**Avis délibéré**  
**de la Mission régionale d'autorité environnementale**  
**Provence-Alpes-Côte d'Azur**

**sur le projet de parc photovoltaïque au sol au lieu-dit "Les  
Quatre Fermes" à Barjols (83) et sur la révision à objet unique  
n°1 du PLU liée à ce projet**

**N° MRAe**  
**2023APPACA12/3340**  
**2023APACA11/3365**

Avis du 28 février 2023 sur le projet de parc photovoltaïque au sol au lieu-dit "Les Quatre Fermes" à Barjols (83) et sur la révision à objet unique n°1 du PLU liée à ce projet

Figure 3 : Localisation de l'accès au parc photovoltaïque - Source : Étude d'impact du projet

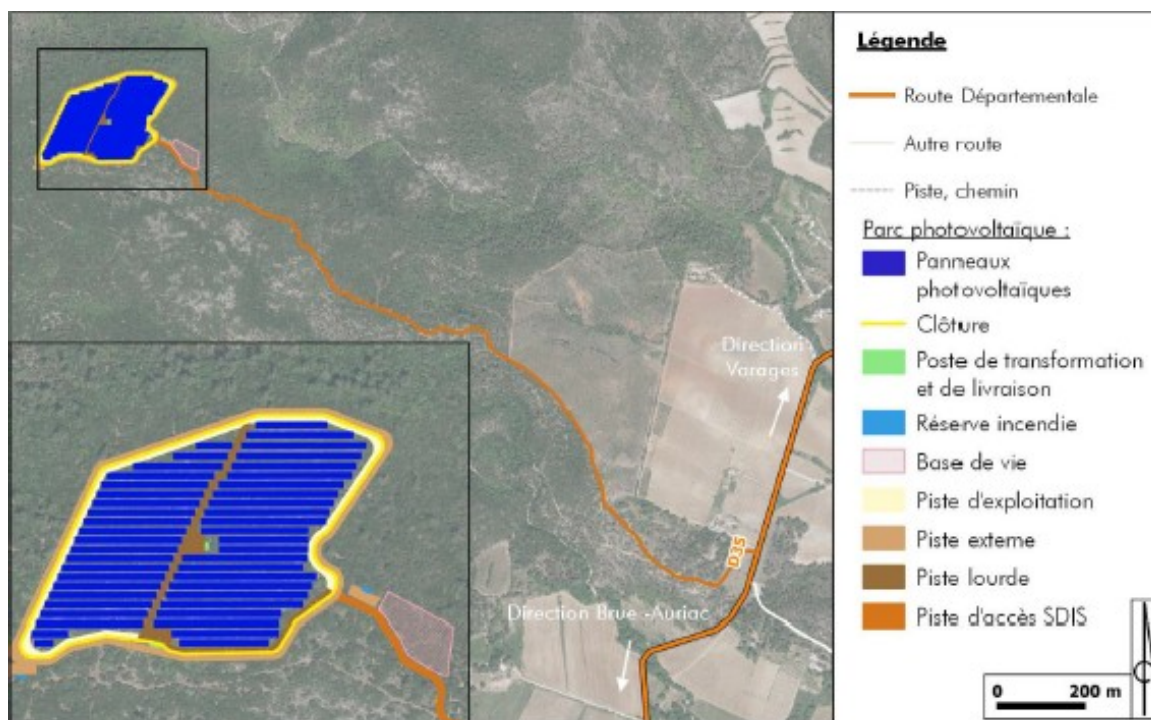
La MRAe note que les surfaces (défrichement et OLD) diffèrent entre le dossier de révision du PLU et l'étude d'impact .

D'après l'étude d'impact, basée sur une pré-étude fournie par ENEDIS, le raccordement prévisionnel se fera directement sur une ligne aérienne HTA d'ENEDIS, à environ 3,3 km au sud, sur la commune de Brue-Auriac. Le réseau de raccordement enterré suivra préférentiellement les voies routières existantes et sera raccordé à la ligne aérienne par le biais d'un poste électrique. L'étude indique que « les modalités de raccordement au réseau public ainsi que le tracé seront établis par ENEDIS après obtention du permis de construire, comme l'exige la réglementation actuelle ». Si l'accès au site depuis la RD35 est prise en compte dans la zone d'implantation du projet, le raccordement jusqu'au poste source n'est pas analysé.

**La MRAe recommande de préciser et de mettre en cohérence les superficies du défrichement et des obligations légales de débroussaillage (OLD) dans le dossier du RAOU n°1 du PLU avec la demande de défrichement et l'étude d'impact du projet.**

**La MRAe recommande d'intégrer, dans le périmètre retenu pour l'analyse des impacts du projet, le tracé du raccordement au poste-source ENEDIS qui fait partie intégrante du projet.**
